Recueil des avis issus de la consultation auprès des ministères et organismes

Projet : Projet de parc éolien de la Madawaska sur les territoires de la ville de Dégelis et de la municipalité de Saint-Jean-de-la-Lande par Parc éolien de la Madawaska Inc.

Numéro de dossier : (3211-12-252)

AVIS D'EXPERT
PROCÉDURE D'ÉVALUATION ET D'EXAMEN DES IMPACTS SUR L'ENVIRONNEMENT

Carte 2. Corridors écologiques établis par Deux pays Une forêt et Horizon Nature Bas-Saint-Laurent dans le secteur du projet éolien Madawaska. La carte a été fournie par Horizon Nature Bas-Saint-Laurent le 2024-01-31.

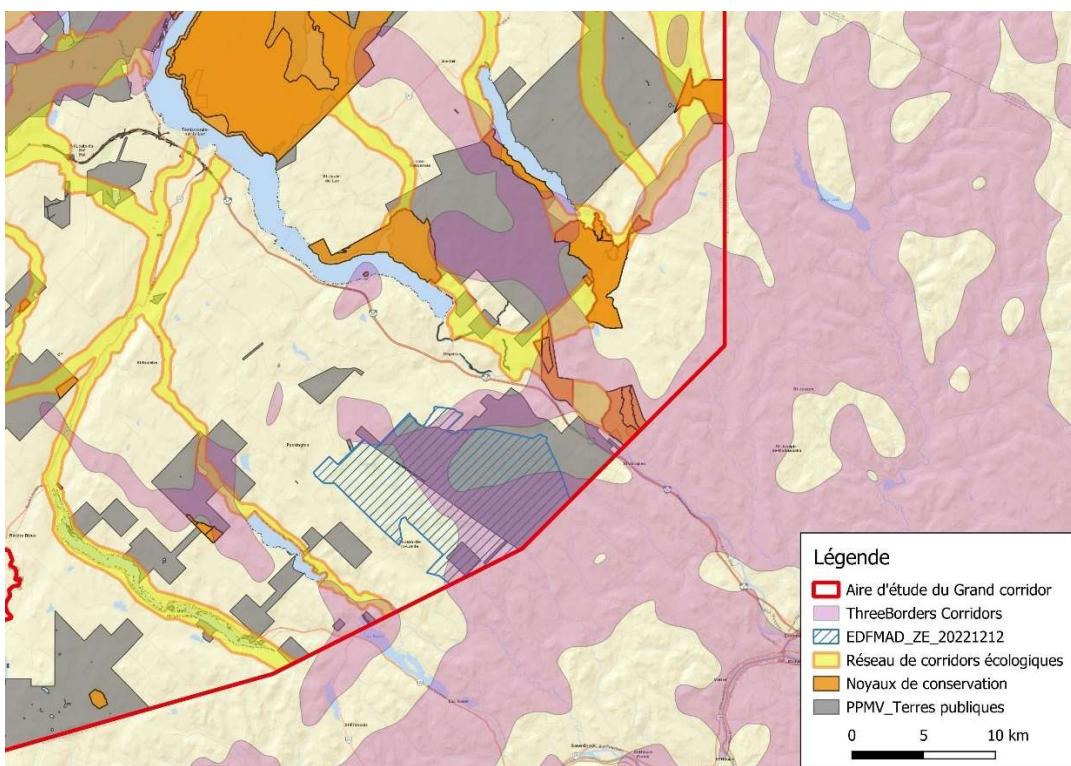
Selon la réponse fournie par l'initiateur, il appert que 70 % des éoliennes seront localisées dans les corridors écologiques définis par l'organisme Deux Pays, Une Forêt. Étant donné l'importance pour le maintien de la biodiversité et de l'adaptation face aux changements climatiques, nous recommandons de limiter au maximum l'empiétement dans ces corridors de connectivité. Par mesure de précaution, nous proposons le déplacement d'un minimum de 50 % des éoliennes à l'extérieur des corridors.

Carte 3. Secteur fréquenté par le cerf de Virginie où du reboisement favorisant cette espèce est recommandé. Source de la carte DGFa-01.

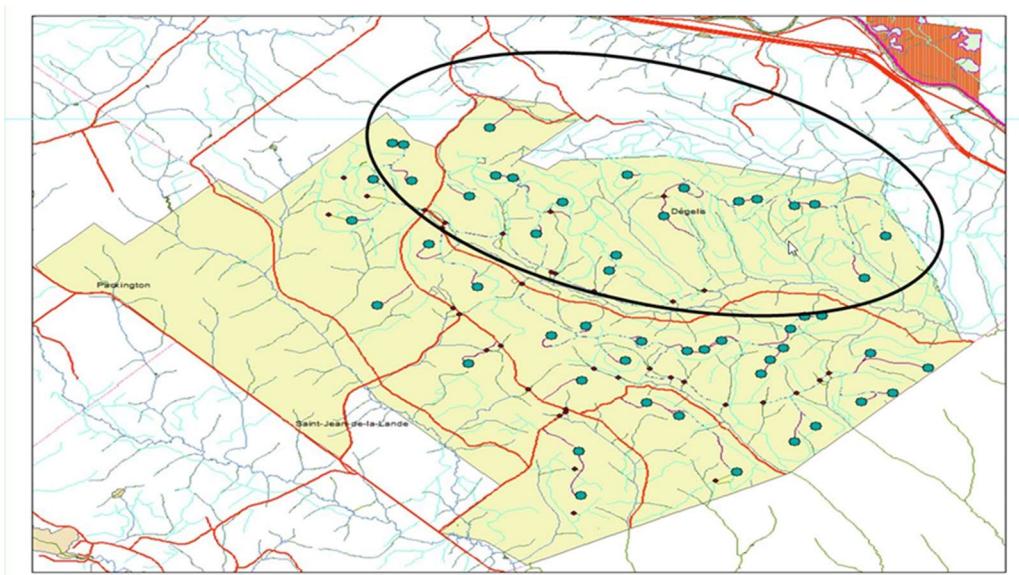
Comme mentionné à la question en lien avec la R-16, la portion d'abri est faible dans la zone d'étude. Afin de favoriser un entremèlement adéquat, le reboisement devrait être favorisé. Dans les secteurs à plus grande fréquentation de cerfs de Virginie, l'utilisation du thuya et de l'épinette blanche serait à prioriser.

Carte 4. Enjeux de connectivité pour la région de Dégelis. Analyse réalisée par la Direction de la gestion de la faune du Bas-Saint-Laurent.

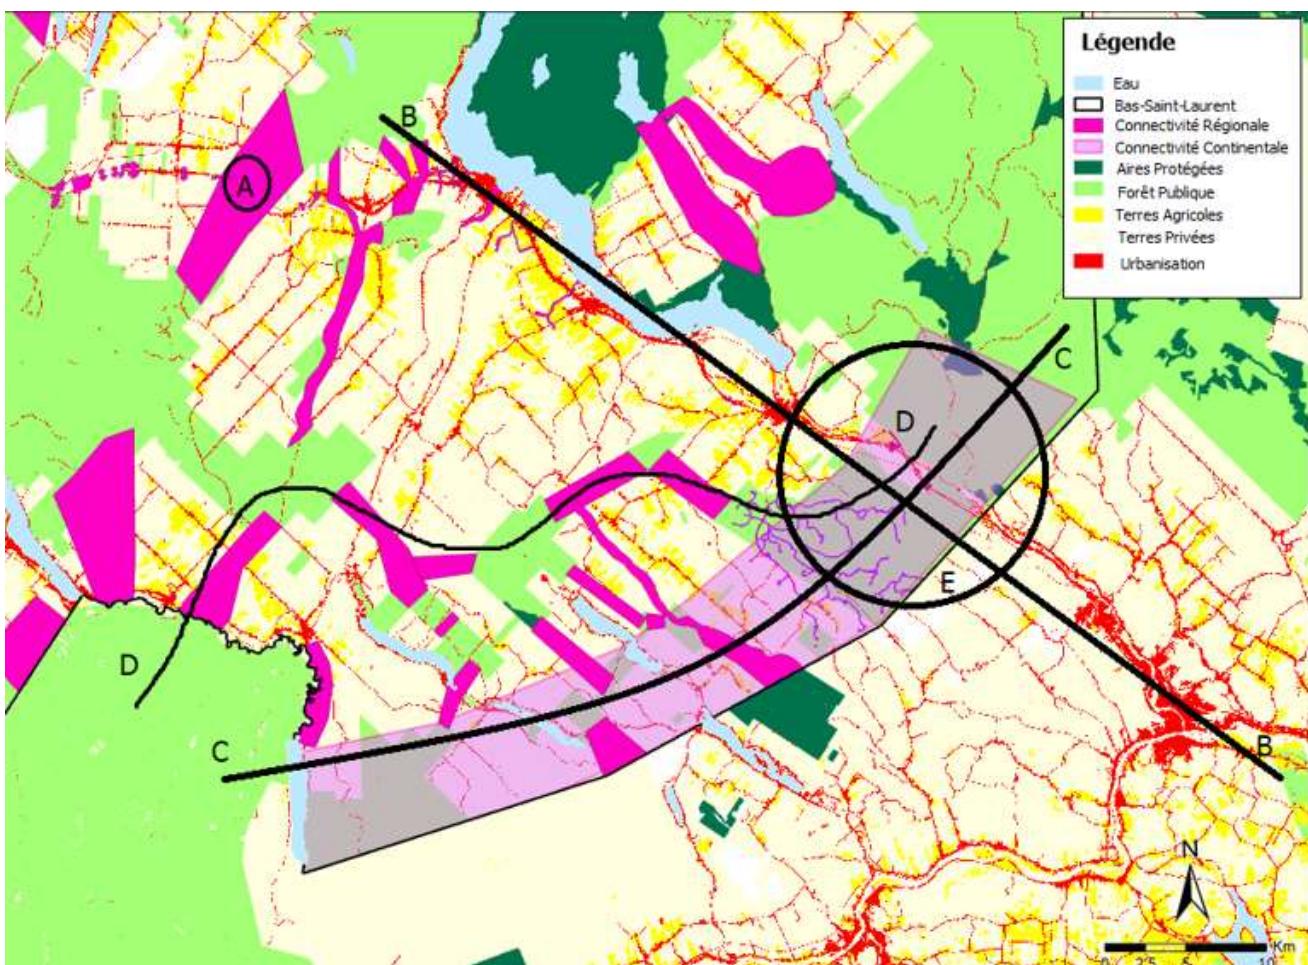
Afin de maintenir la connectivité, certaines actions de conservation sont présentement réalisées dans le Témiscouata. En outre, une étude reliée aux passages fauniques débutera prochainement dans le cadre de la construction de l'autoroute 85. Un passage faunique pour la grande faune est d'ailleurs présent au niveau du ruisseau Griffin qui est situé à proximité du projet. Le projet devra éviter de mettre en péril l'ensemble des actions mises en place pour maintenir la connectivité dans le Témiscouata et ne devra pas modifier la dynamique de déplacement des animaux.
